SR-II.272.1.8.2024

*Dotyczy postępowania o udzielenie zamówienia publicznego prowadzonego w trybie podstawowym bez negocjacji pn. „**Rozbudowa, nadbudowa wraz z wykonaniem niezbędnych urządzeń budowlanych dla Szpitala Powiatowego w Chmielniku**”.*

Wyjaśnienia treści Specyfikacji Warunków Zamówienia

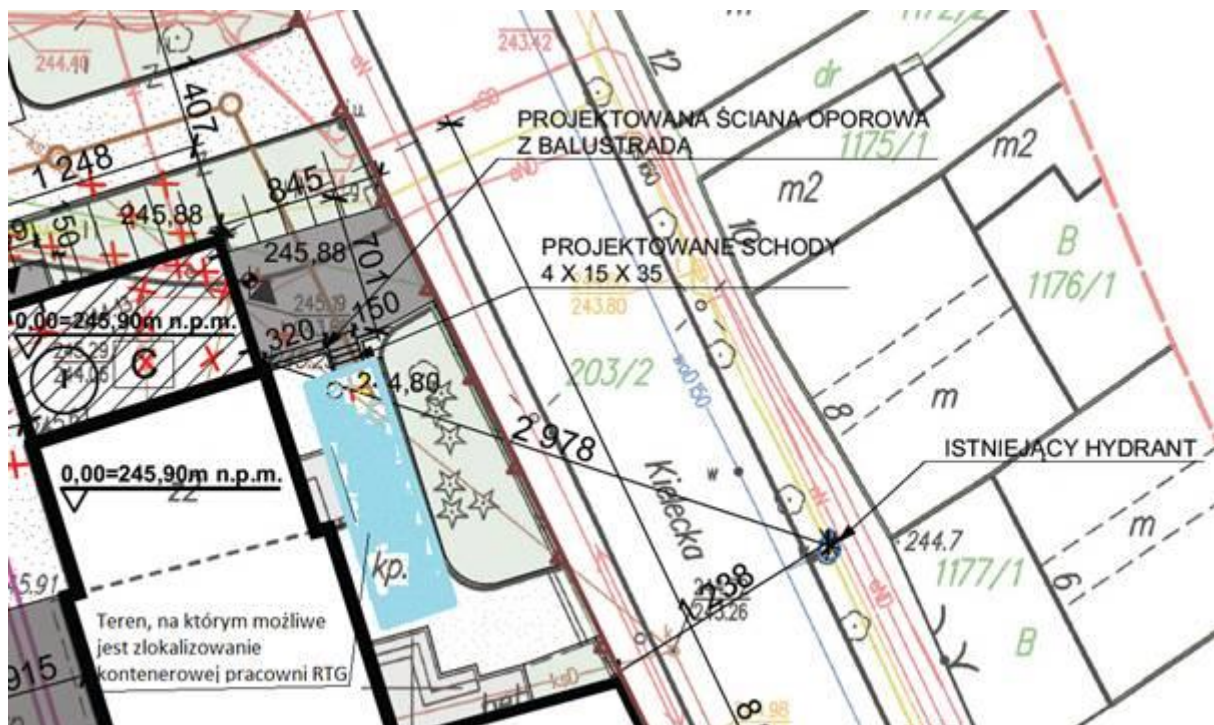
Prosimy o wskazanie na rzucie PZT miejsca przeznaczonego na kontener administracyjno – techniczny, jaki musi zapewnić Wykonawca.

Kontenery można zlokalizować w południowo- zachodnim narożniku nieruchomości, zgodnie z poniższym schematem. Ostateczne rozmieszczenie kontenerów, Wykonawca uzgodni z Zarządcą nieruchomości.
